# 井之頭小学校教職員ワークショップ実施報告

校舎建替え計画の参考とさせていただきたく、教職員のみなさまに意見をいただく機会としてワークショップを開催しました。

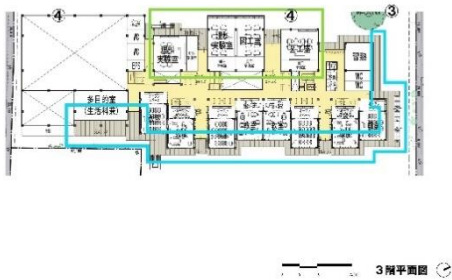
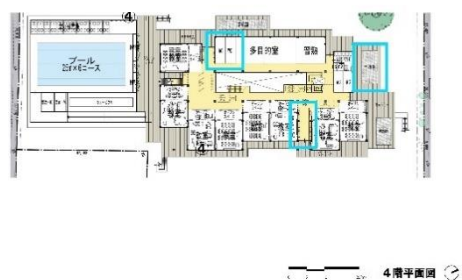
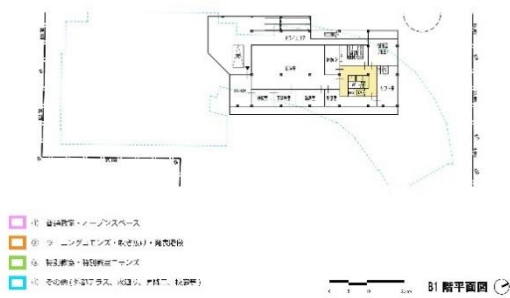
- ・教室が整形で面積が同じが良い。
- ・十分な収納量の確保が必要。
- ・教室と廊下の間仕切壁が可動式のため、掲示スペースが減ることが懸念される。

- ・発表階段で音ができるとき、静かに図書を読めない懸念がある。
- ・調べ学習は高学年が主なため、2階は高学年フロアとすると良い。

- ・2教室あると運用しやすい。
- ・理科実験テラスが良い。
- ・理科準備室は1室でも良い。
- ・個別指導教室は防音の可動間仕切りで仕切り、2部屋合わせて小集団指導室として利用できるようにすると良い。

- ・昇降口が一か所であることによる混雑を懸念である。
- ・職員室内まで児童が入ると印刷物の慎重な扱いが必要である。
- ・トイレが分散していて良い。
- ・事務室前に納品したものを置くスペースがあると良い。
- ・体育倉庫は校舎に近い方が良い。
- ・教えてコモンズは教室に入れない児童の居場所になる。
- ・クールダウンにはパターンがあり、それに応じたスペースづくりが必要。
- ・児童はテラスを利用したいと思う。安全対策を徹底してほしい。
